Mission régionale d'autorité environnementale
BOURGOGNE-FRANCHE-COMTÉ

**Avis de la Mission Régionale d'Autorité environnementale
de Bourgogne-Franche-Comté
sur la déclaration de projet n°1 emportant la mise en compatibilité
du plan local d'urbanisme (PLU) de la commune de Sancey (25)**

N° BFC-2026-009250/A PP

Figure 2 : Projet de zonage après mise en compatibilité du PLU (source : pièce n°5B « Règlement graphique »)

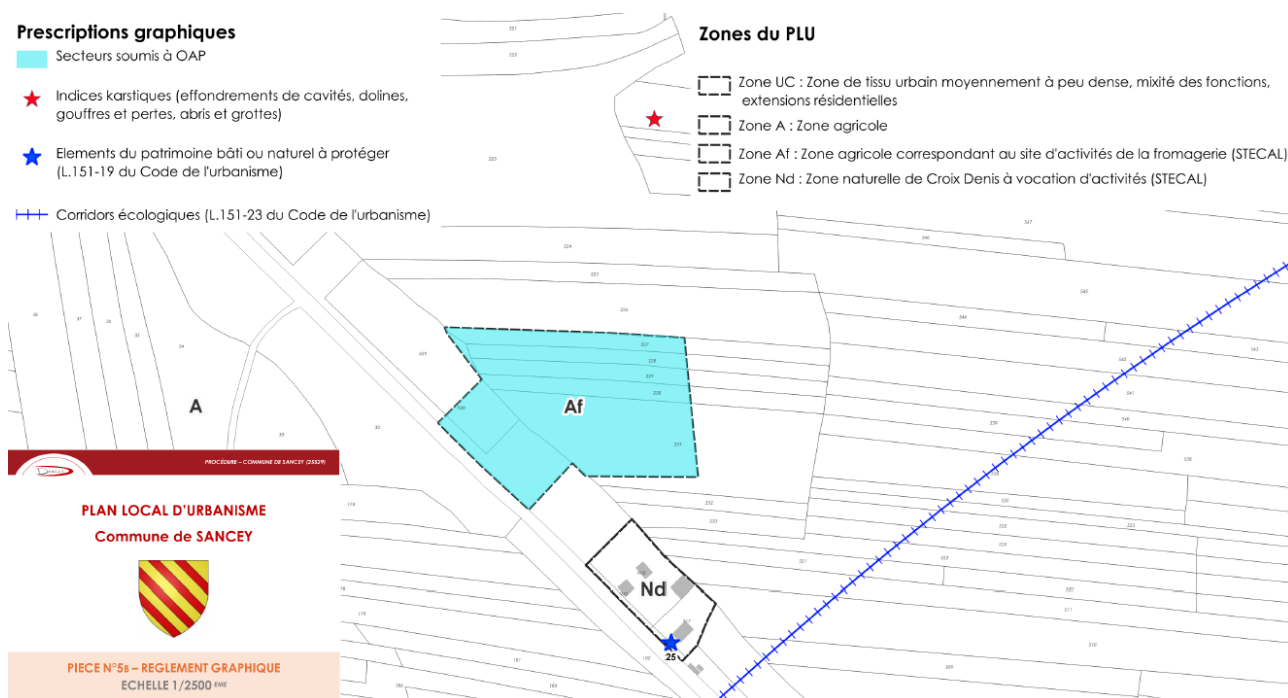
La MRAe relève que l'implantation choisie pour la nouvelle fromagerie n'est pas située en continuité de l'urbanisation existante. Elle participera au mitage du paysage et consommera des espaces agricoles. En outre, la localisation prévue pour le Stecal laisse une dent creuse entre la station-service et la future fromagerie, ce qui semble peu pertinent, car cet espace ne sera plus fonctionnel pour l'agriculture. L'emprise du Stecal doit par ailleurs rester limitée (par définition, comme l'exige la réglementation). Or le dossier ne justifie pas le besoin de la surface de 1,09 ha prévue pour le Stecal, qui semble supérieure à la surface nécessaire au projet de fromagerie (au vu du projet de fromagerie présenté dans la notice explicative¹⁷).

- **d'optimiser l'implantation du Secteur de taille et de capacité d'accueil limité afin de ne pas créer de délaissé entre celui-ci et la station-service;**
- **de justifier la taille du Stecal au regard du projet de fromagerie et, le cas échéant, de réduire sa surface au strict nécessaire.**
